Mission régionale d'autorité environnementale
Grand Est

**Avis sur le projet d'exploitation du parc éolien d'Herbissonne III
à Villiers-Herbisse et Herbisse (10)
porté par la société SARL Parc Éolien de l'Herbissonne III**

n°MRAe 2024APGE30

Figure 2 : Contexte éolien et périmètres d'étude du projet d'après l'étude paysagère (gauche) et périmètres d'études d'après l'étude écologique (droite)

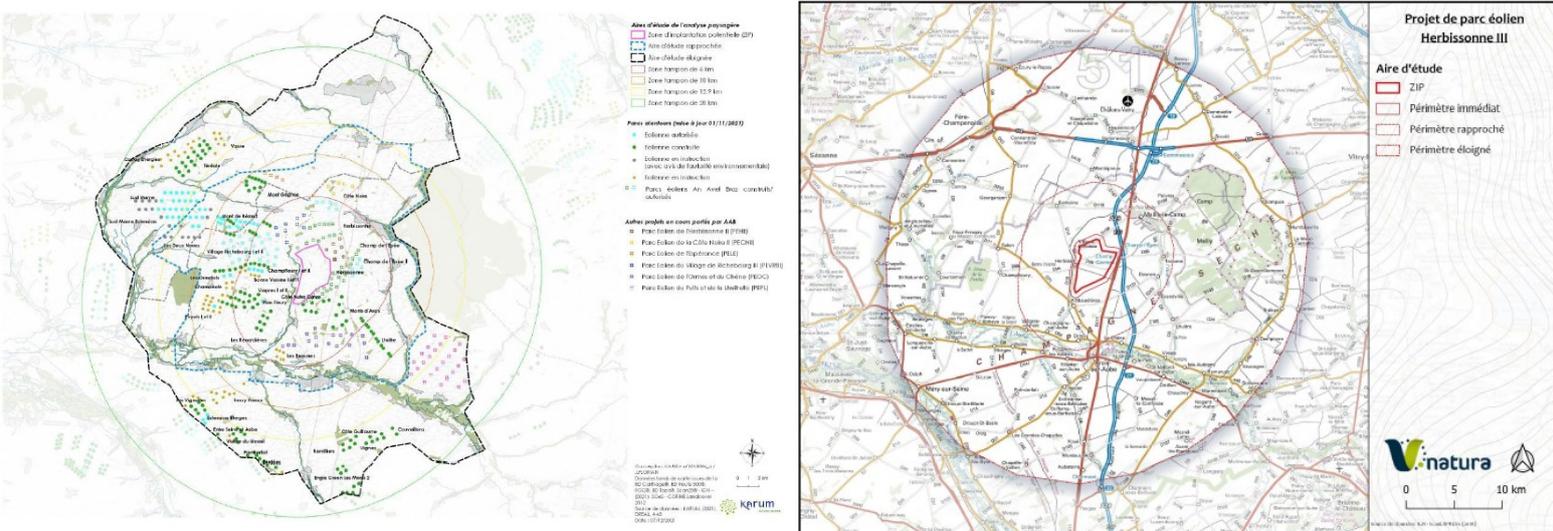
Le projet du parc éolien de l'Herbissonne III s'insère au sein d'un pôle de parcs éoliens existants (Cf. Figure 2, ci-dessous). Dans un rayon de 10 km, on peut citer les parcs éoliens construits de Champ de l'Épée, Champfleury I et II, Côte Notre Dame, Herbissonne I, Les Renardières, Lhuître, Mont de Bézard, Mont Grignon, Monts d'Arcis, Village Richebourg I, Plan Fleury, Viâpres I et II. Plusieurs parcs éoliens sont autorisés, mais pas encore construits dans ce secteur. On peut citer : Côte Noire, Champ de l'Épée II, Village de Richebourg II, Herbissonne II. Cela représente un total de 125 éoliennes construites, 57 autorisées et 6 éoliennes autorisées en repowering au 01/11/2021.

De plus, l'Ae souligne que la société AN AVEL BRAZ est particulièrement présente dans la zone d'étude du projet avec de nombreux parcs construits, autorisés ou en instruction (Cf. Figure 2, ci-dessous) et projette également l'implantation d'un autre parc dit « Herbissonne II » qui viendra s'implanter à proximité immédiate du présent projet (ZIP des 2 projets en superposition).

L'Ae ne comprend pas la dissociation des 2 projets dans un même site alors qu'il s'agit de la même entreprise mère, AN AVEL BRAZ, et regrette que le pétitionnaire n'ait pas présenté un projet unique pour ces deux parcs.

D'une manière générale, l'Ae recommande aux services de l'État d'informer les pétitionnaires projetant des parcs éoliens dans ce secteur ou dont les dossiers sont en cours d'instruction qu'une extension de parcs existants constitue une modification d'un projet déjà autorisé et nécessiterait la mise à jour des données environnementales publiques des études d'impact précédentes et non une étude d'impact ex nihilo.

Figure 4 : Localisation du projet vis-à-vis des couloirs de migration de l'avifaune

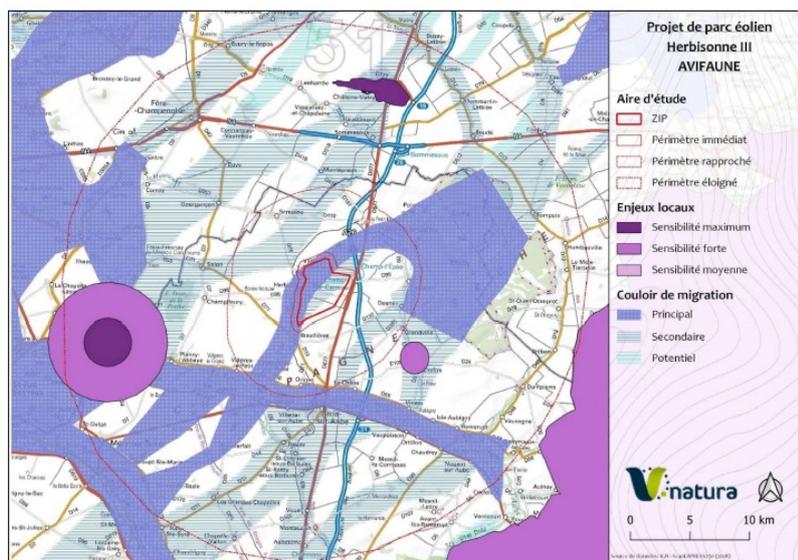
D'après le SRE Champagne-Ardenne, la partie nord du projet est traversée par un couloir de migration principal à fort enjeu. La partie sud est traversée par un couloir de migration secondaire (Cf. Figure 4, ci-contre). La présence de ce couloir de migration principal encadré par les ensembles éoliens de l'Herbissonne au nord et Côte Notre Dame, Herbissonne et Champ de l'Épée au sud, laisse présager un impact fort du projet qui vient obstruer l'un des derniers espaces de circulation des oiseaux à travers un front d'éoliennes quasiment ininterrompu de plus de 25 km.

Un tel constat aurait dû conduire le pétitionnaire à s'interroger sur le choix du site et au minimum à conduire une étude écologique approfondie, pour qualifier l'impact de son projet, notamment pour les éoliennes E1 et E6.

L'Ae recommande au pétitionnaire de choisir un autre site et de présenter un nouveau dossier dans lequel l'implantation des éoliennes se fait en dehors de tout couloir de migration de l'avifaune.

Figure 5 : Étude d'encerclement de la commune de Herbisse

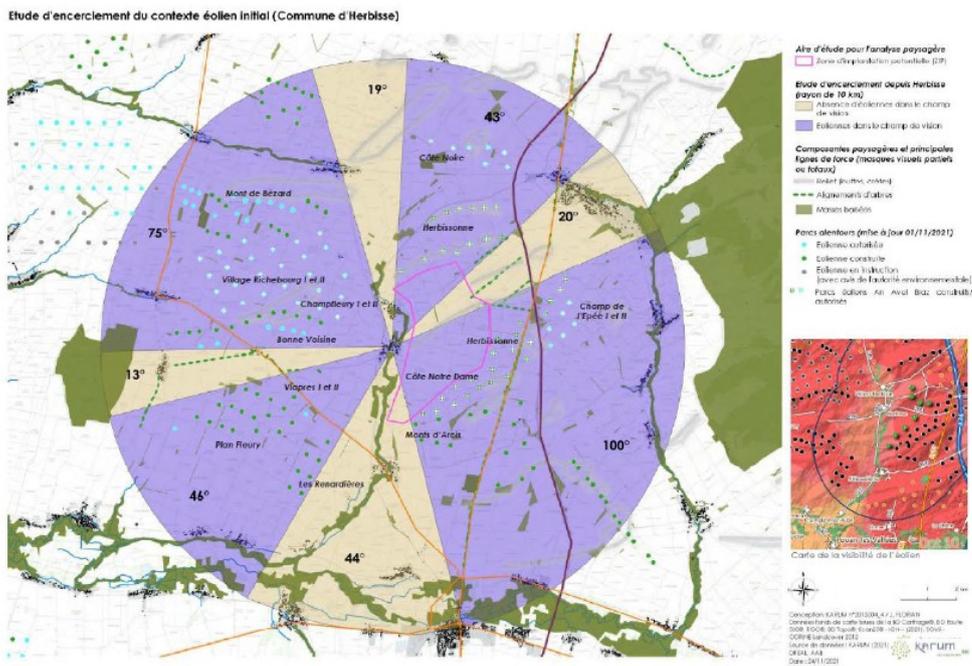
L'Ae regrette que les recommandations du SRE Champagne-Ardenne en matière de saturation visuelle ne soient pas suivies par le pétitionnaire dans ses projets successifs Herbissonne II et III et souligne négativement qu'en conséquence la situation de saturation visuelle sera encore aggravée par l'implantation de ce projet. **Ce sujet justifie également la nécessité de présenter un nouveau dossier comme l'Ae le recommande.**
